CERTIFICADO

Expediente nº:	Órgano Colegiado:	FECHA DE LA SESIÓN
JGL/2025/49	La Junta de Gobierno Local	9 de diciembre 2025.

2.1.- EXPEDIENTE 8335/2024. PROPUESTA DE ACUERDO DE APROBACIÓN DE CONCESIÓN DE LICENCIA URBANÍSTICA PARA PROYECTO DE DERIBO DE VARIAS EDIFICACIONES Y POSTERIOR CONSTRUCCIÓN DE GARAJE (TRES PLAZAS) EN LA PARCELA EN C/SOL 8.

2.2.- EXPEDIENTE 12973/2024. PROPUESTA DE ACUERDO DE APROBACIÓN DE CONCESIÓN DE LICENCIA URBANÍSTICA PARA PROYECTO BÁSICO Y DE EJECUCIÓN SOBRE CONSTRUCCIÓN DE VIVIENDA UNIFAMILIAR CON GARAJE

VADO DE DOS PLANOS

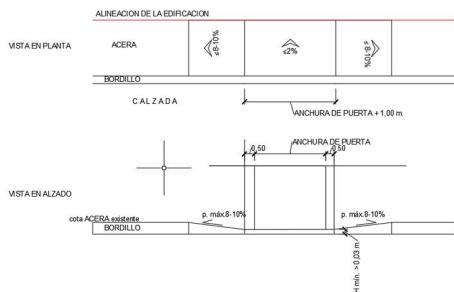
El vado para acceso de vehículos a garaje (en el caso de que este fuera autorizable y la vivienda pueda disponer de la correspondiente placa de vado identificativa), se deberá ejecutar sin modificar la rasante existente en el resto de la acera y con unas dimensiones (rebajando máximo 1 o dos baldosas de las existentes) que respeten en todo momento las del itinerario peatonal accesible medido desde la fachada de la edificación (mínimo 1,80 metros medidos desde fachada) según las estipulaciones en materia de accesibilidad vigentes en la Orden TMA/851/2021, de 23 de julio, por la que se desarrolla el documento técnico de condiciones básicas de accesibilidad y no discriminación para el acceso y utilización de los espacios públicos urbanizados.

En el caso de que por las dimensiones de la acera existente (aquellas que sin incluir las baldosas que formen el rebaje de la acera tengan una anchura inferior a 1,80 metros) no se pueda mantener el itinerario peatonal accesible con una anchura mínima de 1,80 metros medidos desde la fachada de la edificación sin modificar la rasante de la acera, el vado de acceso al garaje se resolverá mediante el rebaje de la totalidad de la acera hasta un plano con una pendiente transversal máxima del 2% y una elevación mínima de 3 cm. respecto de la calzada, mediante la utilización de dos planos con pendientes longitudinales de hasta el 10% para tramos de hasta 2,00 m. y del 8% para tramos de hasta 3,00 m., según el detalle adjunto.

En cualquiera de los casos el bordillo en la zona del vado de acceso tendrá una altura mínima de 3 cm. con respecto de la calzada y la longitud total del vados correspondiente a la anchura de la puerta de acceso más 50 centímetros a cada lado de la misma.
